釧路湿原 自然再生協議会

土砂流入小委員会

令和元年11月12日(火)「第24回土砂流入小委員会」が開催されました。

1 久著呂川における土砂流入対策について

第24回土砂流入小委員会資料P.22

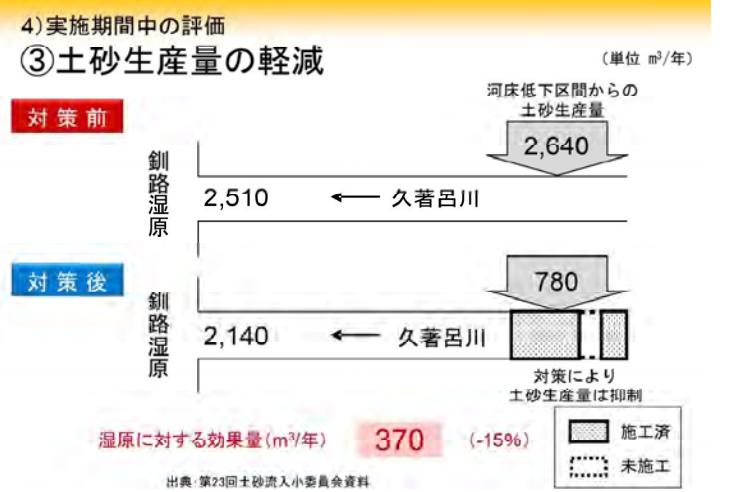
- 河床高のチェックで、凝灰岩が削れているかどうかという調査をしており、土砂が相当堆積しているのを下まで掘ってその確認をしたということで、本当に大変な作業だったと思う。
- この調査結果の評価について、第24回土砂委員会資料(以下、資料)22ページと23ページに記載されている箇条書きの2つ目に、この地点では凝灰岩の高さが下がっていることが確認されたと記載され、結果図が示されている。
- SP15320地点では、平成23年度に左岸側の河岸を掘削した後、平成26年度に河岸部が掘削されて凝灰岩が露出したが、平成28年度の掘削測量と河床の試験調査から凝灰岩の上に土砂が堆積したということでしょうか。
- 資料14ページを見ているが、対策前は年間に2,640 m³の土砂が、この区間でかなり削られて流失し、下流側に影響を与えていた。
- 対策後、床止め工で土砂流出が止められているけれど、まだ480 m³も流出しているということは、礫の移動によりその下の凝灰岩が掘れることで、その地点から発生していると考えれば、凝灰岩がどの程度掘削されたのかが非常に問題だと思う。
- もう一つは、河岸崩落かもしれないが、土砂流出も非常に大きい数字と思われるから、河床と河岸を合わせてどのように土砂流出量の算出をしたのか教えていただきたい。

●資料22ページに記載している図の左岸側の緑の破線については、左岸側法面部のみ掘削している。

●河床部分については特に掘削は行っていない。平成21年のグレー線と、平成26年と28年が少し重なっているが、河床高が同じ高さとなっている。平成26年には河床部が掘削されて凝灰岩が露出したが、平成28年度には凝灰岩の上に土砂が堆積している。
